SUPERINTENDENCIA DE INDUSTRIA Y COMERCIO	
RAD: 12-77033- -5	FECHA: 2013-05-24 15:59:57
DEP: 2020 DIRECCION DE NUEVAS CREACIONES	EVE: 378 FASE NACIONAL INCLUIDO CAPITULO I
TRA: 11 PCT-PATENTE DE INVENCION CAPITULOS I Y II	FOLIOS: 5
ACT: 519 PRESENTACION

Asunto: Radicación: 12-77033- -5
Trámite: 11
Evento: 378
Actuación: 519
Oficio: 9545
Folios: 5

Como resultado del Examen de Fondo realizado, con fundamento en el Artículo 45 de la Decisión 486 de la Comisión de la Comunidad Andina, se comunica:

Título de la solicitud: “Transporte y presentación de caja”.

Figs. 1 y 6 del documento EP 0 659 650

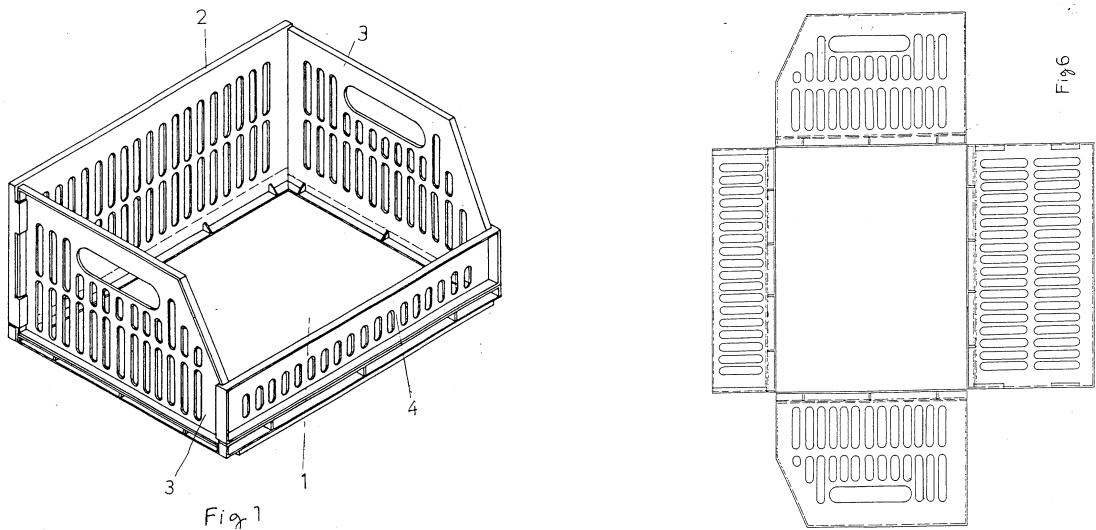
Características esenciales	D1
Caja	Caja (resumen, Fig. 1)
un piso, y al menos dos pares de paredes laterales opuestas respectivamente	un piso, y al menos dos pares de paredes laterales opuestas respectivamente (Figs. 1 y 2, elementos 2, 3, 4)
una primera pared lateral se extiende desde el piso hacia la parte superior en una dirección vertical por solo una altura de extracción que es inferior a la altura de una o varias de las otras paredes laterales con el fin de definir una abertura lateral teniendo una dimensión que permite el acceso a y extracción de productos contenidos en la caja a través de la abertura lateral	una primera pared lateral (2,3) se extiende desde el piso (1) hacia la parte superior en una dirección vertical por solo una altura de extracción que es inferior a la altura de una o varias de las otras paredes laterales (4) con el fin de definir una abertura lateral teniendo una dimensión que permite el acceso a y extracción de productos contenidos en la caja a través de la abertura lateral (2,3) (Figs. 1-6)

En consecuencia, la reivindicación 1 carece de novedad, según lo divulgado en el documento D1.

D1 revela en donde la primera pared lateral comprende una o dos porciones de paredes laterales que se extienden en la dirección de la abertura lateral empezando desde una de las paredes laterales adyacentes y teniendo una altura que es superior a la altura de extracción (Figs. 1 y 6; pequeños cambios estructurales de la caja se definen de acuerdo con la reivindicación 1, que se

D1 revela en donde comprende además un área de pared lateral móvil que se extiende hacia la parte superior en la dirección vertical en la primera pared lateral la cual es móvil en la dirección del piso con respecto a la primera pared lateral (Figs. 1 y 6; pequeños cambios estructurales de la caja se definen de acuerdo con la reivindicación 1, que se encuentran dentro de lo que mantiene a un profesional para hacer como parte de la práctica normal, sobre todo porque los beneficios previstos son fácilmente alcanzados), afectando la novedad de la reivindicación 5.

D1 revela en donde cada una de las paredes laterales adyacentes a la primera pared lateral comprenden una apertura de agarre para levantar la caja, donde cada una de las aperturas de agarre comprende una primera área de apertura que se extiende en paralelo al piso y una segunda área de apertura al costado de la apertura de agarre frente a la primera pared lateral que corre en una dirección vertical (Fig. 1), afectando la novedad de la reivindicación 7.
